Justage av avtryckarmekanism

tagg af 308

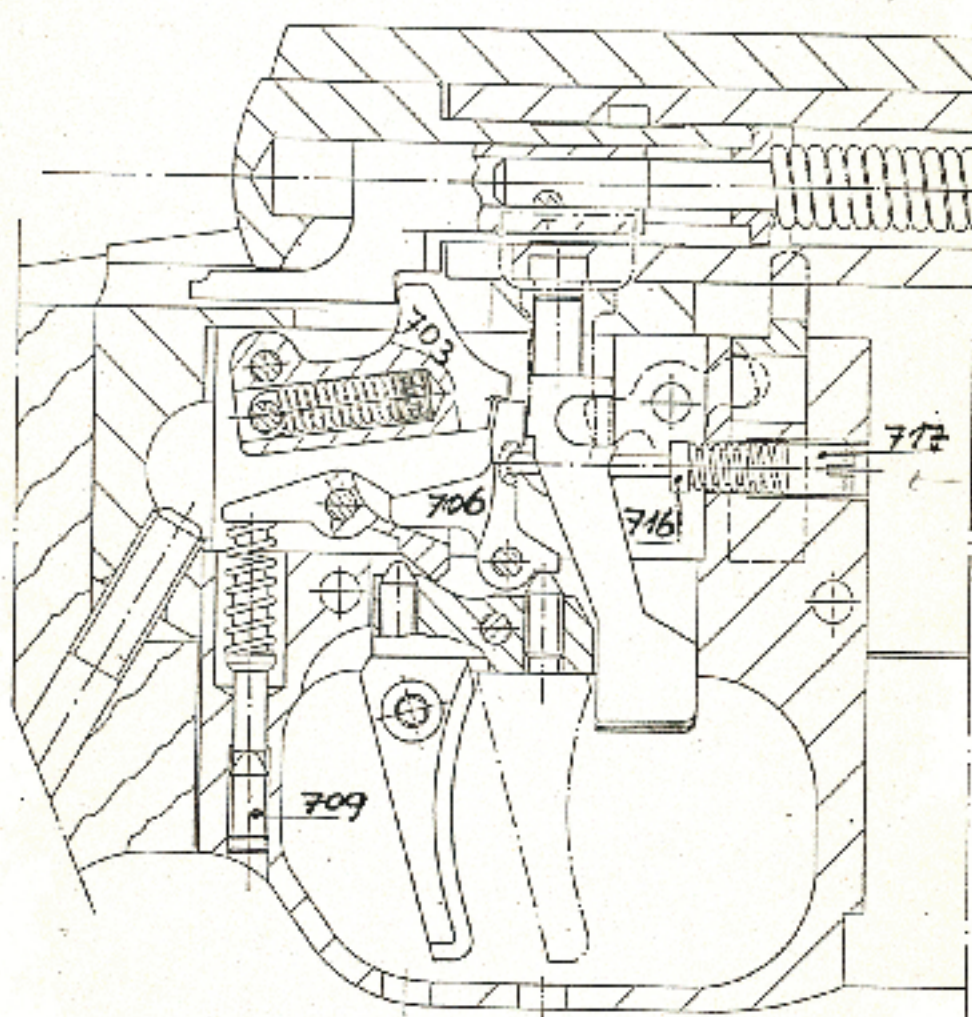
Från N.S. och EK rapporteras att avtryckaren vid enskilda vapen hade någon fel. Skottlossning skedde inte när avtryckaren hade dragits. Rördes sedan vid slutstyckens handtag bröt skottet. Vi hade informerad om en kant som kunde vara på tändstiftsmutter.

I dag vet vi om en sak till därigenom felet kan uppträda.

Om Skruva No. 717 är för långt inskruvat blockera Federholzen No. 716 den Abzughebel Nr. 706. Den kan då inte komma tillräckligt långt inifrån Abzugstollen No. 703.

Vapenkontrollen:

Träck avtryckaren vid plundrad vapen, så att tändstifter är avspänt.

Träck avtryckaren mycket försiktig, det skall finnas 3 Steg i avtryckarvägen. 1. till tryckpunkt 2. till anläga av Abzughebel och 3. är överdrag där Abzughebel går inifrån Abzugstollen.

Sista steget skall vara ca. 1-2 mm vid avtryckarspetsen. Om 3. Stegen inte fins skall skruvan Nr. 717 vrida ut ett varf.

Avtryckarvikten skall sedan justeras med Stellschraube No. 709.
